IZ.271.18.2020

**Odpowiedzi na pytania nr 50-59
oraz zmiana SIWZ nr 2**

Dot. postępowania prowadzonego w trybie przetargu nieograniczonego na zakup wyposażenia wraz z dostawą, montażem i instalacją dla realizowanego obiektu sportowo-rekreacyjnego „Park Wodny” w Częstochowie przy ul. Dekabrystów 45 - 3 części:

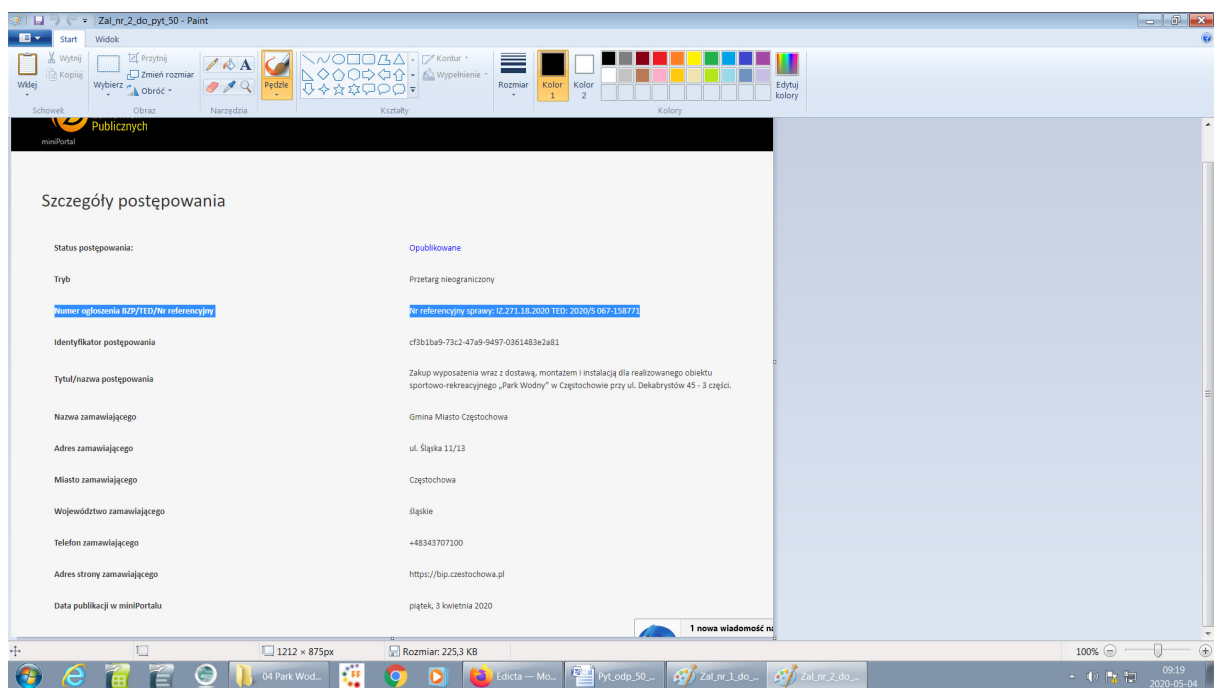
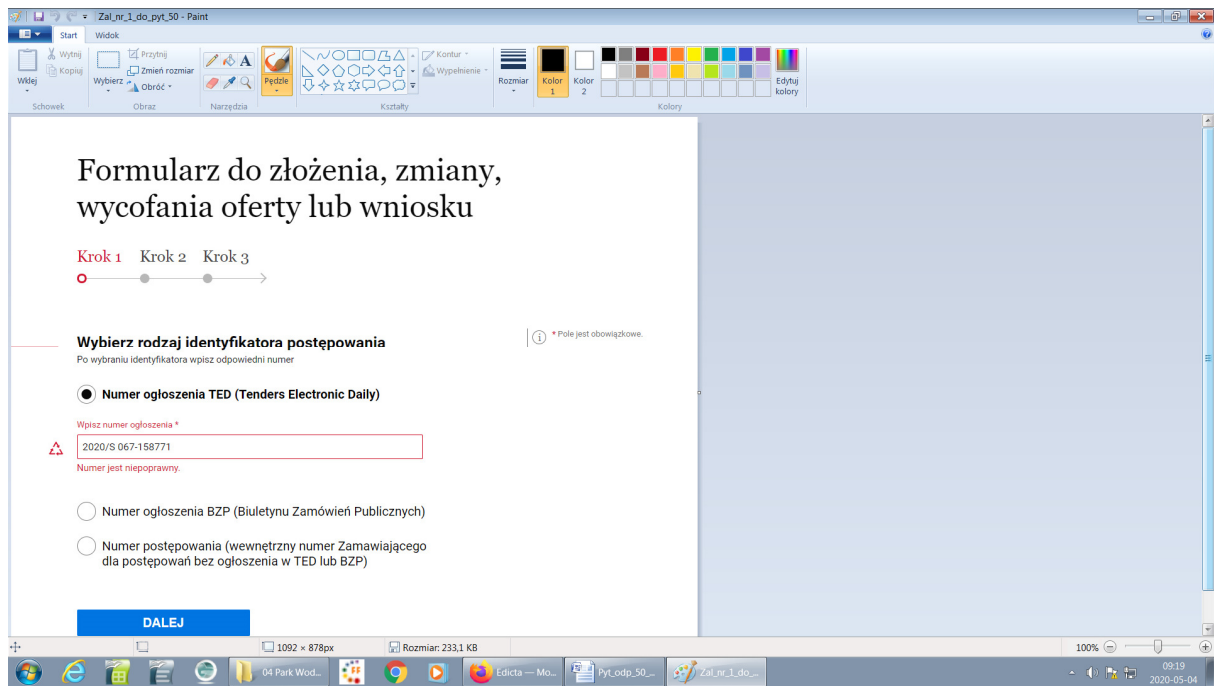
Jakie dane należy wstawić na ePAUP w pole "num,er ogłoszenia TED" , aby złożyć ofertę do ww. postępowania?

Numer ogłoszenia TED - nie pasuje, tak samo numer referencyjny. **(w załączniku zdjęcia)**

Prosimy o poprawienie tego gdyż nie można złożyć oferty w tym postępowaniu.

Analogicznie, jak w odpowiedzi na pytanie nr 2, przesłanej wykonawcom i opublikowanej na stronie internetowej zamawiającego w dniu 30.04.2020 r.
